RAPPORT INTERMEDIAIRE
DU GROUPE DE TRAVAIL SUR L'INTERFACE
ENTRE CONCEPTION, REALISATION ET EXPLOITATION

MAI 1980

RAPPORT DE DOSSIER LONG ETABLI PAR
F. DEMARCQ J. PERROT

RAPPORT INTERMEDIAIRE

ORGANIGRAMME PROCEDURE
A 02

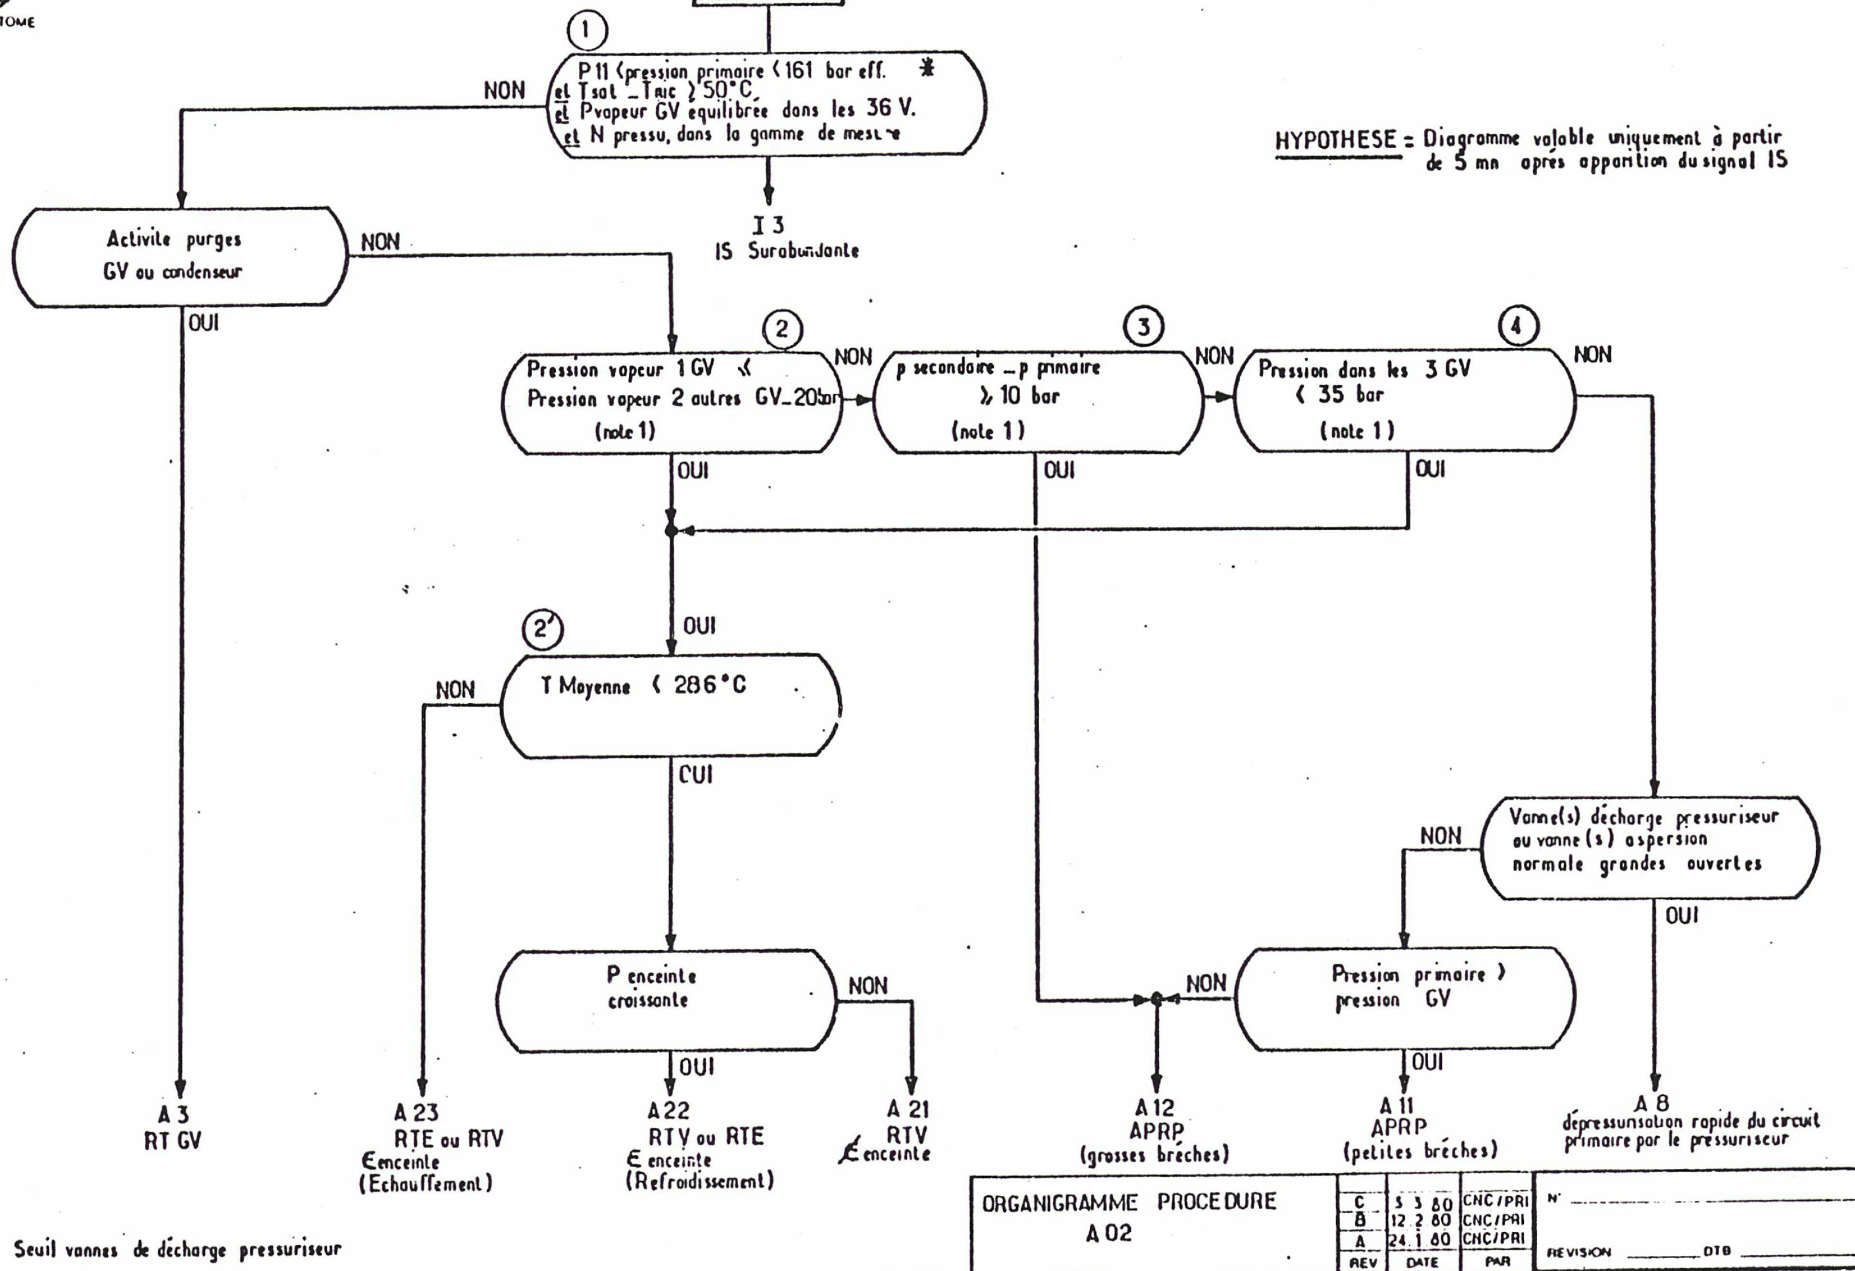
- Même remarque sur le § 4.2.2. page 16.
- L'ordinogramme de l'annexe D ne reprend pas le symptôme "alarme de blocage de l'extraction des grappes" qui figure en 4.2.1.

- La procédure A01 sera supprimée (existence de fiches d'alarmes)
- La procédure A02 est en cours de modification (simplification et fusion de l'ordinogramme).
